PARC EOLIEN DE LA CRAYERE

Avis de la MRAe

**Avis sur le projet de construction et d'exploitation d'un parc éolien
sur les communes de Courcemain (51260) et Faux-Fresnay (51230)
porté par la société SAS ELICIO LA CRAYÈRE**

n°MRAe2019APGE83

Carte 28 : Localisation des éléments de la Trame verte et bleue à l'échelle éloignée (source : ENVOL Environnement, 2017)

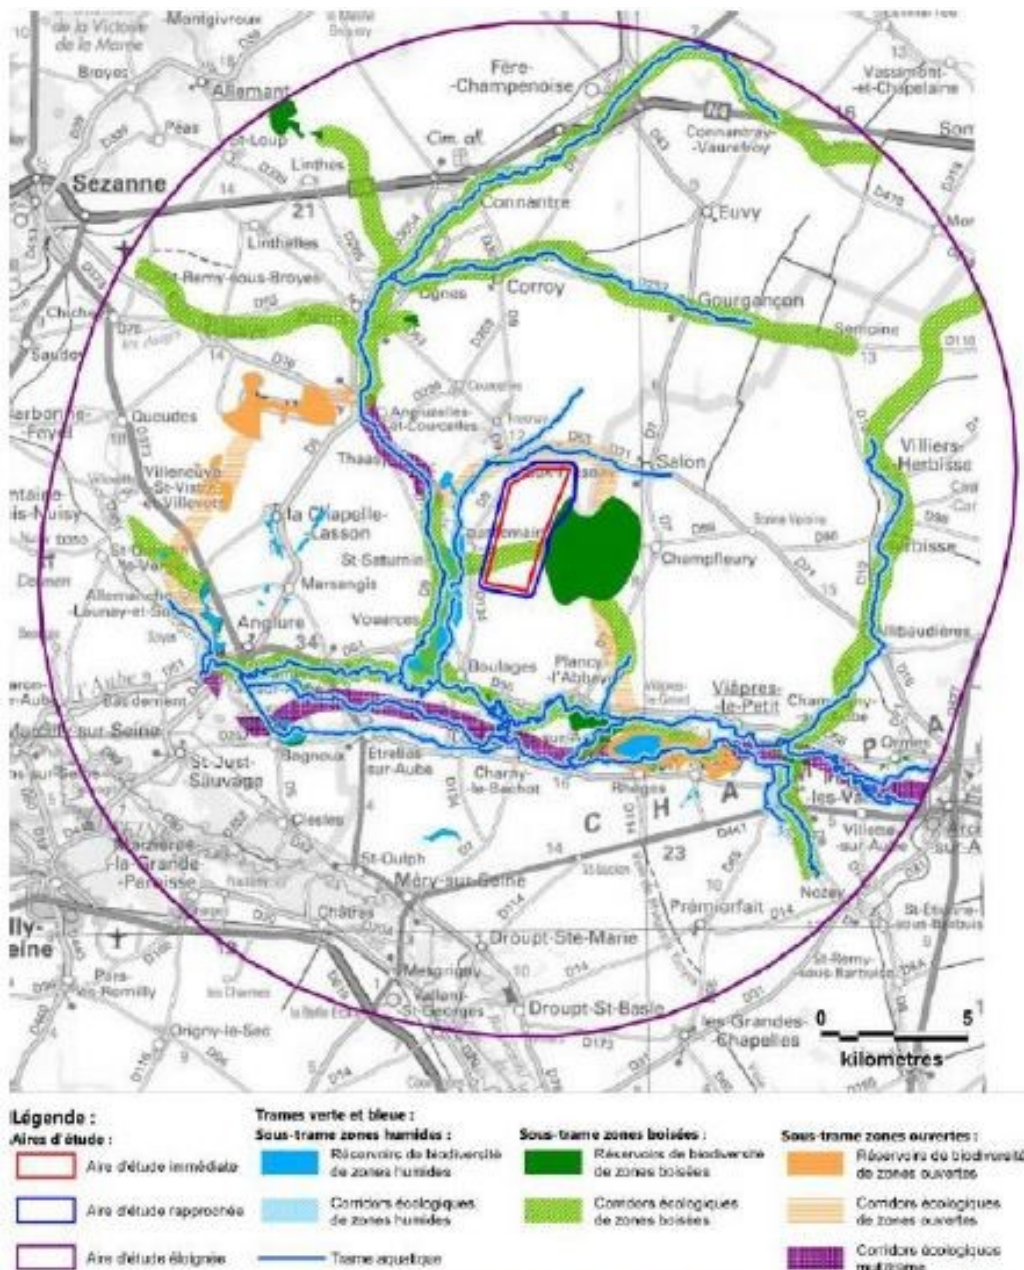
L'Autorité environnementale note que ce projet est compatible avec les documents de planification applicables au territoire, mais qu'il s'insère entre 2 zones Natura 2000.

DREAL Extrait carte localisation des deux projets

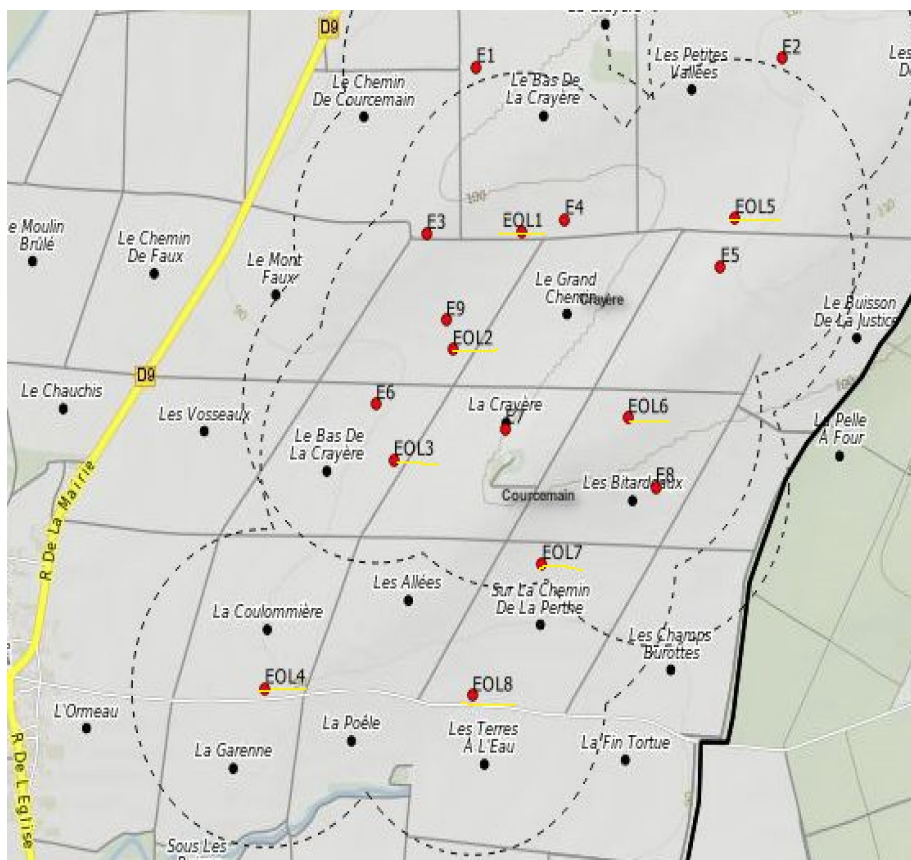
Le service instructeur souligne qu'au terme des procédures administratives, l'étroite imbrication des 2 projets établis sans concertation rend leur concrétisation impossible (inter-distance entre éoliennes trop faible rendant impossible le fonctionnement des machines, incohérence d'intégration paysagère, incohérence vis-à-vis des enjeux environnementaux...).

L'Ae regrette qu'un développement cohérent des projets n'ait pu être trouvé entre les 2 porteurs de projet et signale au préfet de la Marne cette difficulté.

L'Ae recommande au pétitionnaire de prendre en compte, pour l'évaluation du cumul des impacts, le second projet présenté sur le même site par la société SEPE Ginko, en application de l'article R.122-5 II 5° e du code de l'environnement.

Carte 17 : Localisation du projet par rapport à la ZPS « Marigny, Superbe, Vallée de l'Aube »

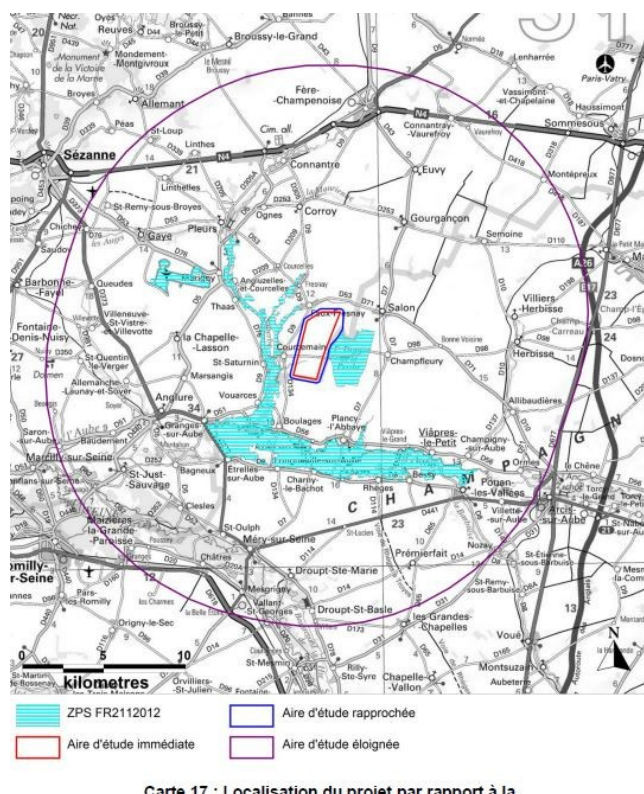
Le Schéma régional éolien (SRE) Champagne-Ardenne identifie un couloir de migration avifaune principal à sensibilité forte à l'ouest du site, au droit de la vallée de la Superbe. Ce couloir accueille de nombreuses espèces dont certaines sont patrimoniales. Un couloir de migration secondaire traverse le site et toujours selon le SRE, le projet est situé dans un secteur à enjeux ornithologiques forts.
